Concours de projets à Compesières
pour l'aménagement du site et
la réalisation d'une école et d'autres
bâtiments communaux et paroissiaux

Rapport du jury

Genève 22 mai 1997

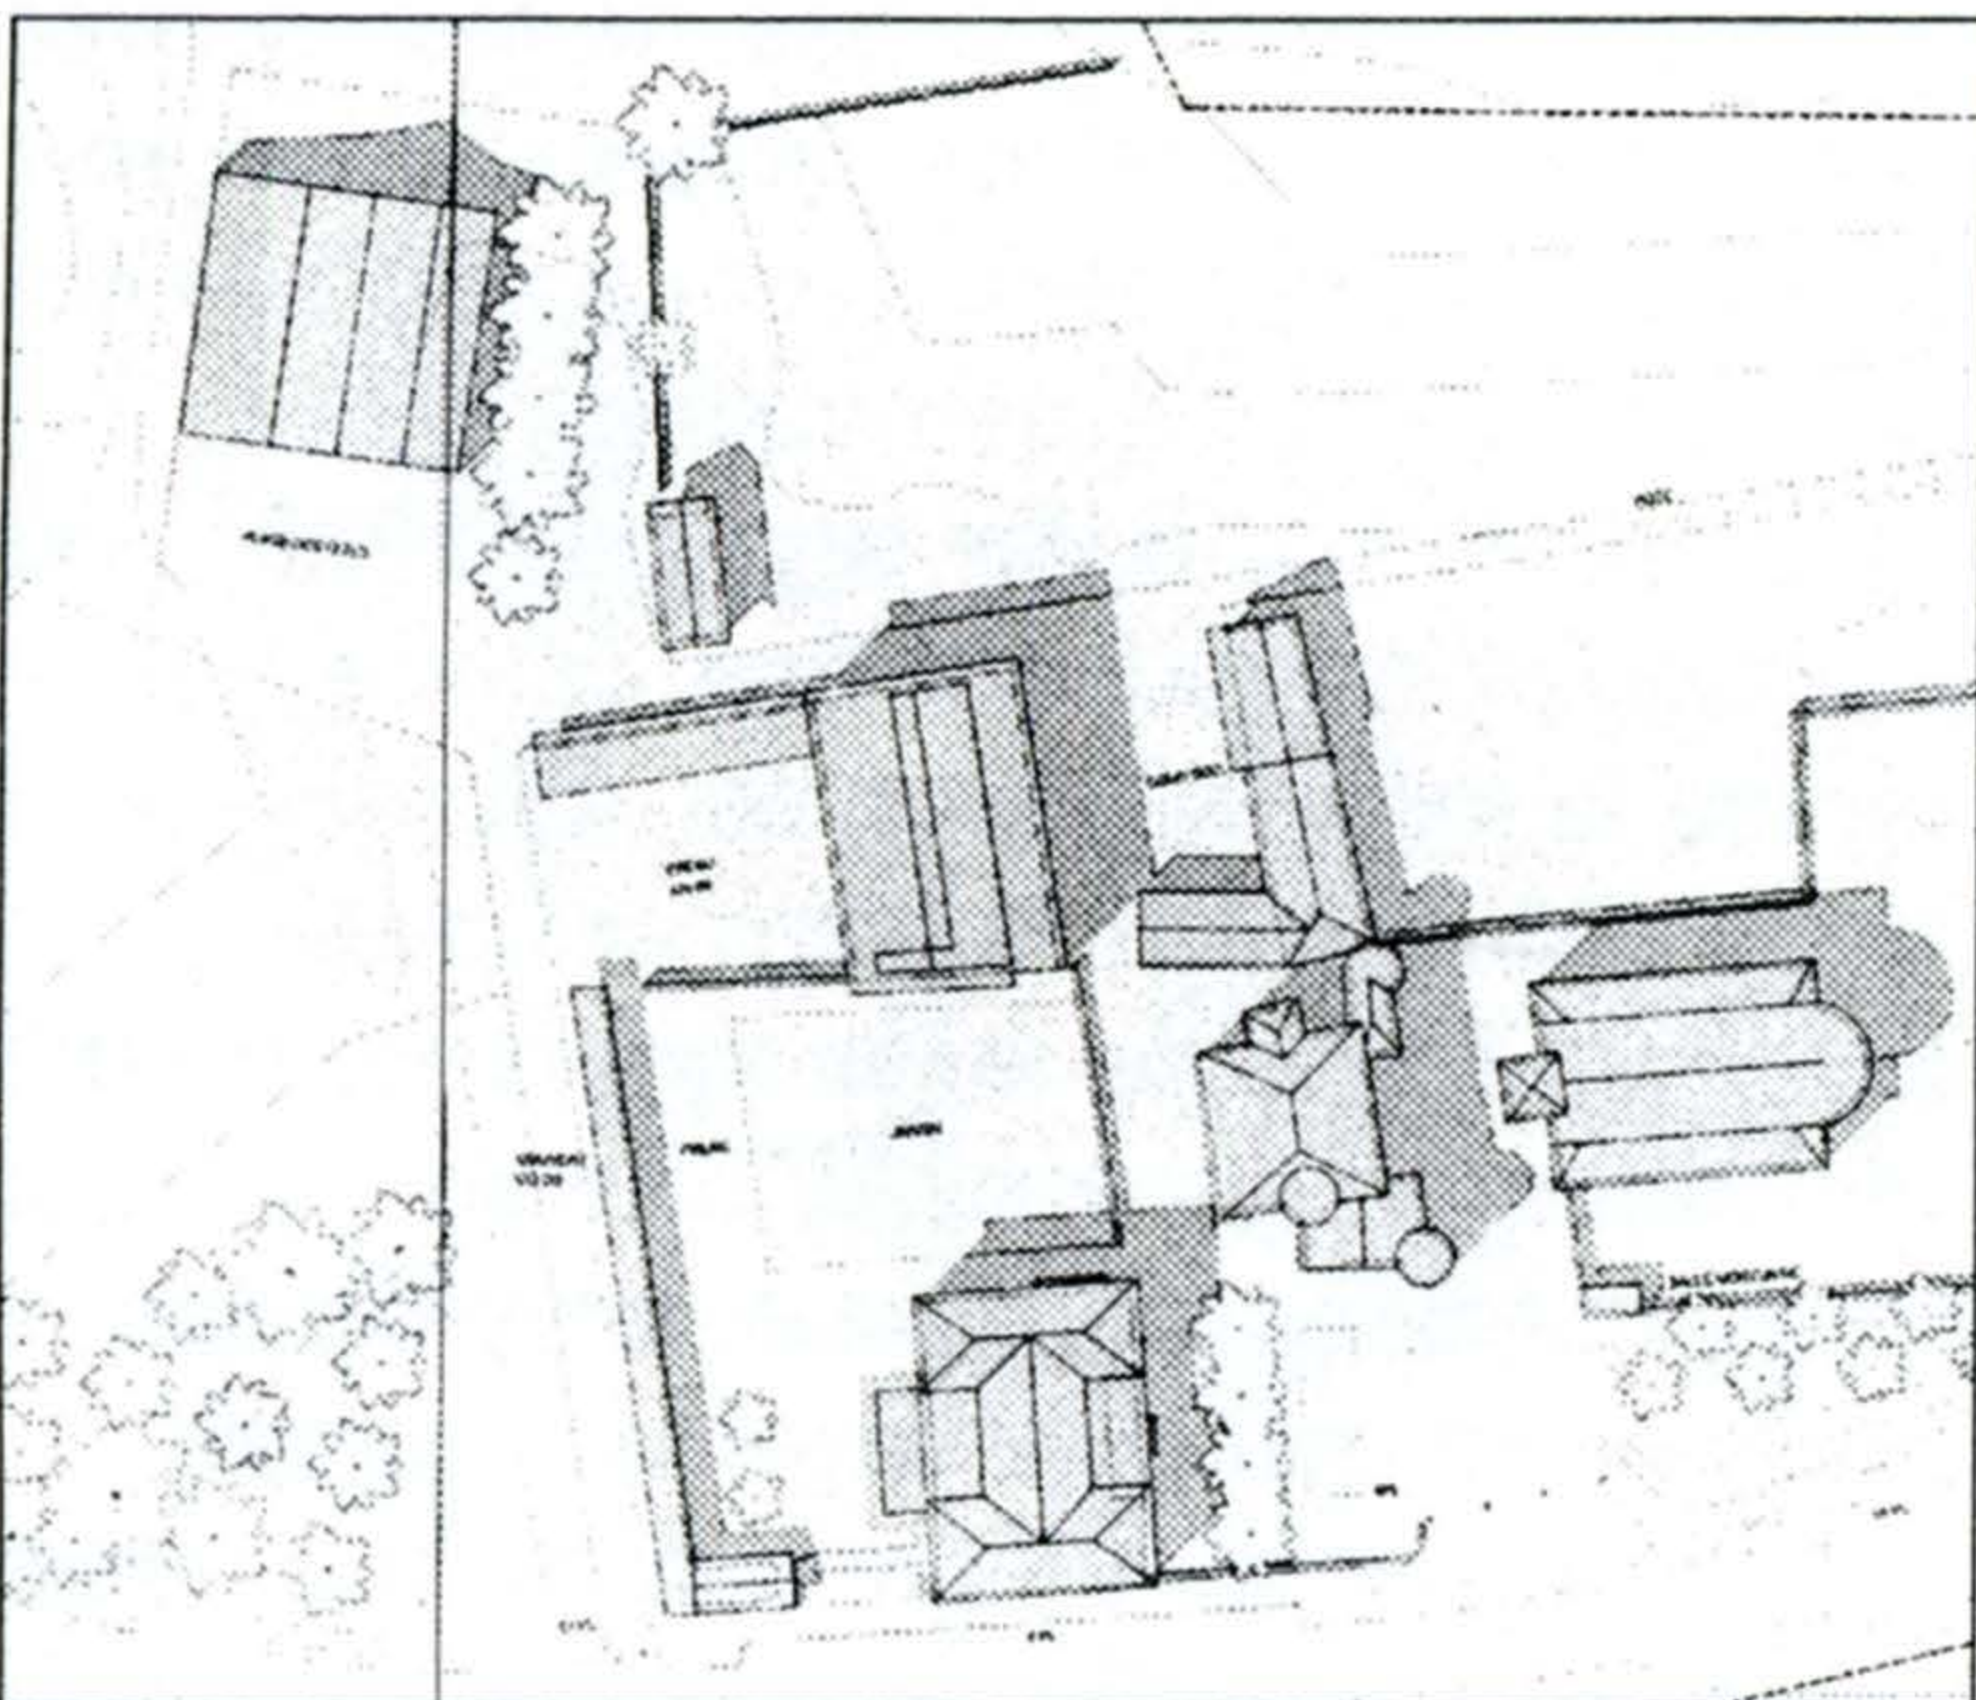
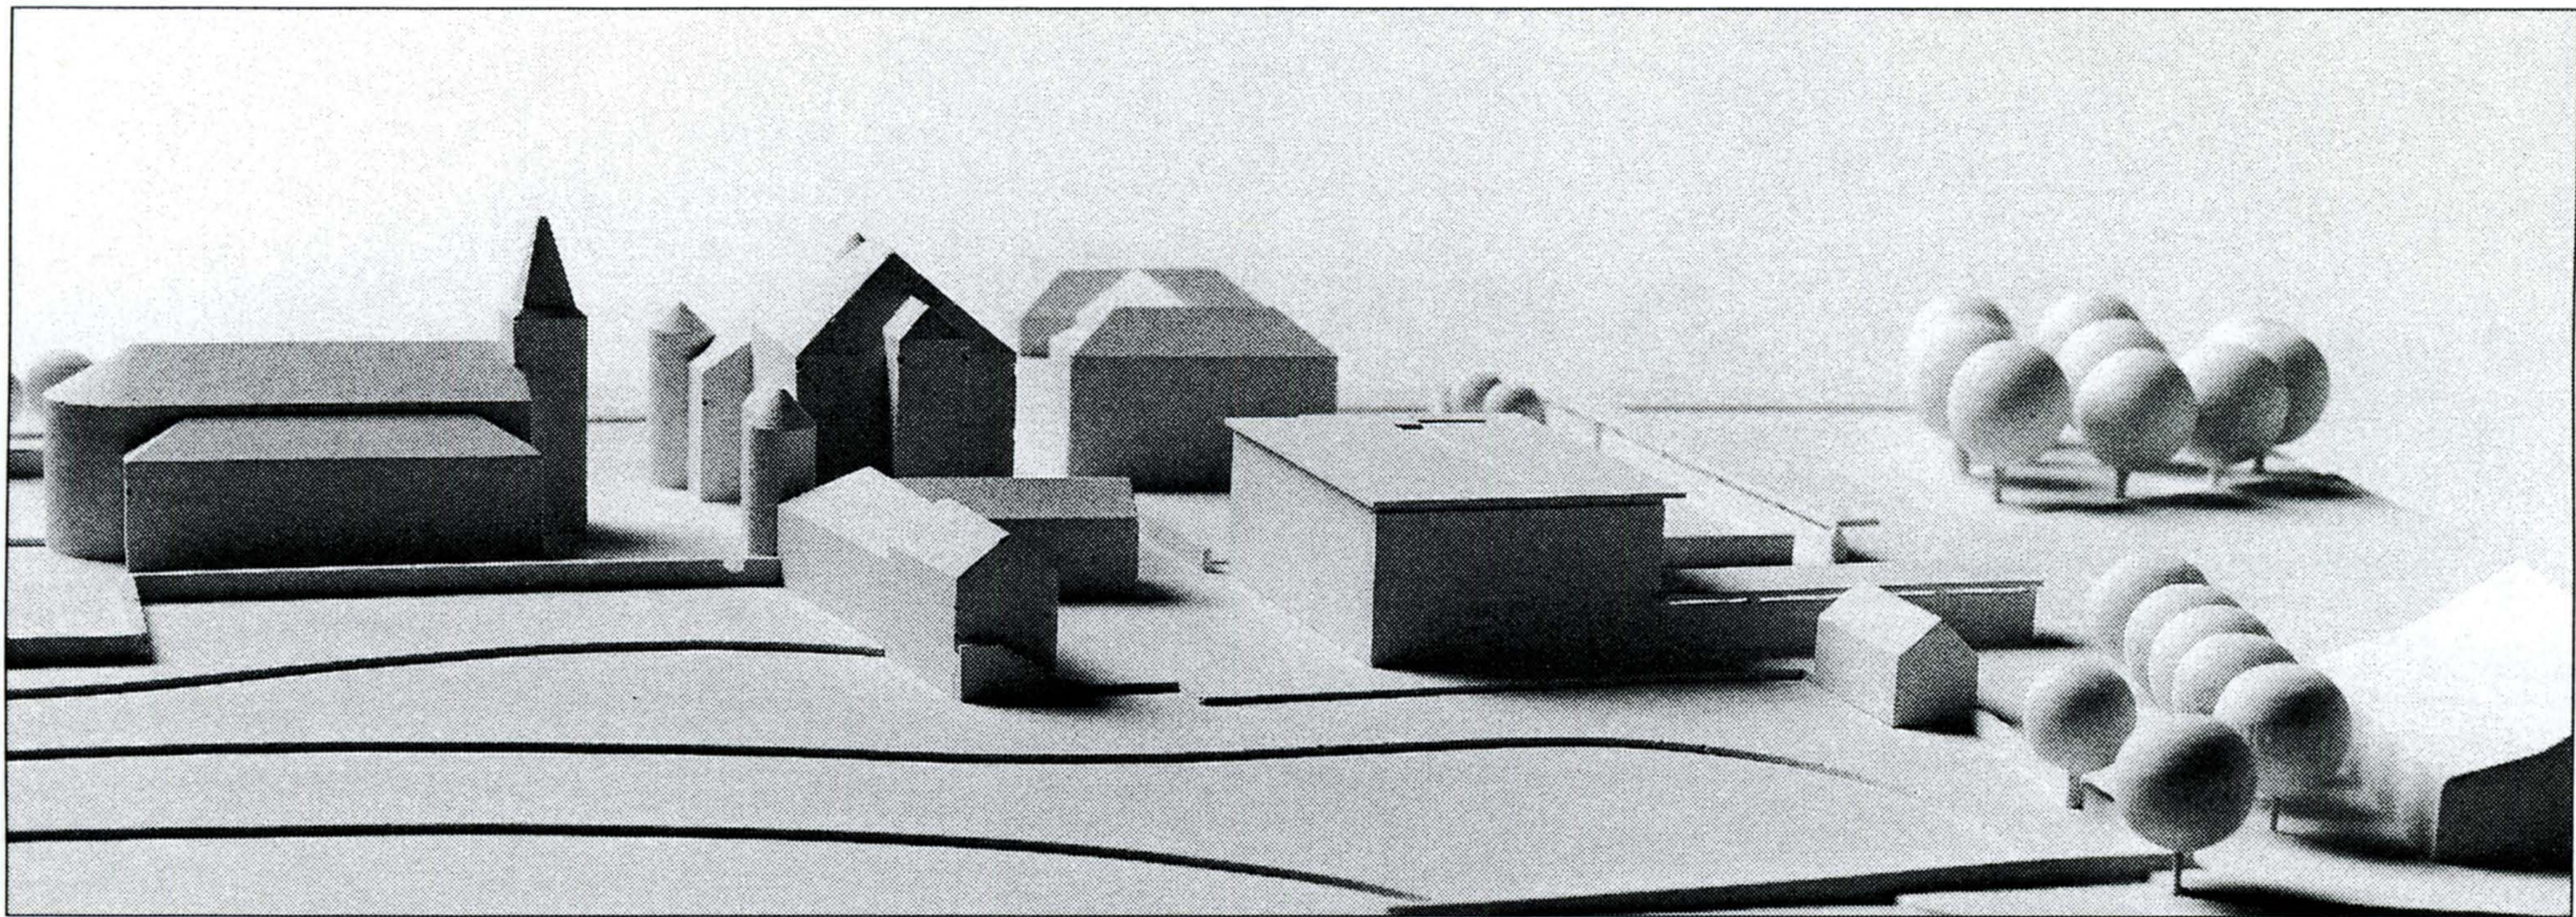
L'intention initiale est forte; le verger s'affirme, les activités sont regroupées autour d'une grande cour centrale et l'entité du centre religieux est clairement lisible. Le site s'organise comme un grand "cloître" qui donne au projet un caractère introverti. La traduction architecturale ne soutient cependant pas l'idée forte proposée; en effet si la cour carrée donne de l'importance à la Commanderie, ses dimensions sont toutefois disproportionnées, ce qui confère un caractère trop monumental au projet, sans véritable rapport avec le programme. La valeur symbolique de l'école ne peut être mise en balance ni avec le château ni avec l'église. Les bâtiments existants perdent de leur caractère avec la création d'un complexe si grand.

La nouvelle école n'a pas de liaison avec l'ancienne et certaines circulations ne sont pas résolues. Le parking et l'accès au hangar des fêtes sont peu traités.

La proposition d'édifier cinq petits bâtiments identiques regroupant des activités différentes le long d'un mur est surprenante et ferme définitivement le côté nord du site.

Le projet respecte le programme, hormis l'absence de garage ou couvert pour les habitants, sans toutefois émettre de décroissement quant au projet de l'école.

L'analyse du programme et du site relève un choix intéressant, voire courageux, mais son traitement aboutit à une proposition trop formaliste.
